小祿小学校区通学路対策実施箇所図

小祿小学校合同点検【R3.9.14(火)】

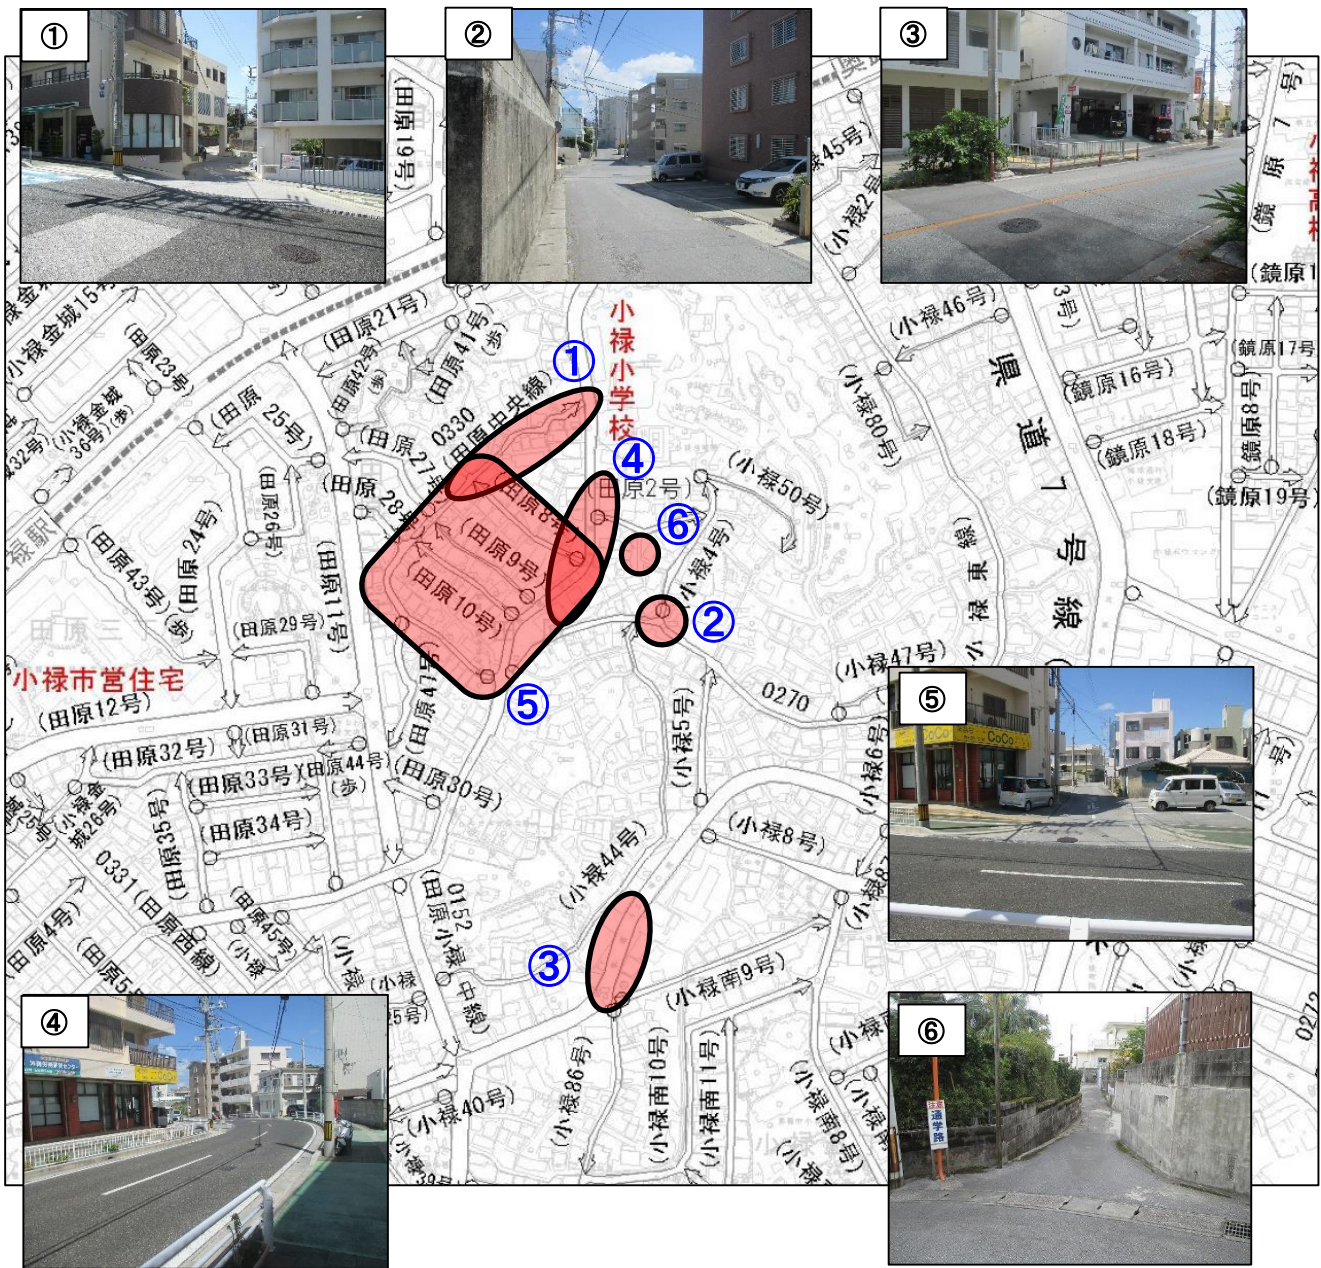
課題と対策(案)	
①	道管・道建	課題	・道幅が狭いが抜け道になっており、朝の時間帯、特に車の通りが多い。
		対策(案)	・外側線の設置の検討 ・注意喚起の路面標示の検討
②	道管・道建	課題	・道幅が狭いが、四方からの車の通りがある。
		対策(案)	・既存カーブミラーの向きの調整 ・交差点のカー化
③	県道(南部国道)	課題	・道幅が急に狭くなり、盛り上がっている。 ・自転車の転倒事故で怪我をした事例あり。
		対策(案)	・現場を確認したところ、改善済みであった。
④	県道管	課題	・朝の時間帯、送迎車両が多数見られる。(車の影から児童が飛び出しがあった。車両がスピードを出して通過する。)
		対策(案)	・スピード抑制の対策を検討
⑤	道管・道建	課題	・抜け道になっており、歩道がなく登下校時危険。
		対策(案)	・外側線の引直し検討 ・注意喚起の路面標示の検討
⑥	道管	課題	・水はけが悪い。 ・大雨の時に道路に水がたまる。
		対策(案)	・側溝の改修の検討
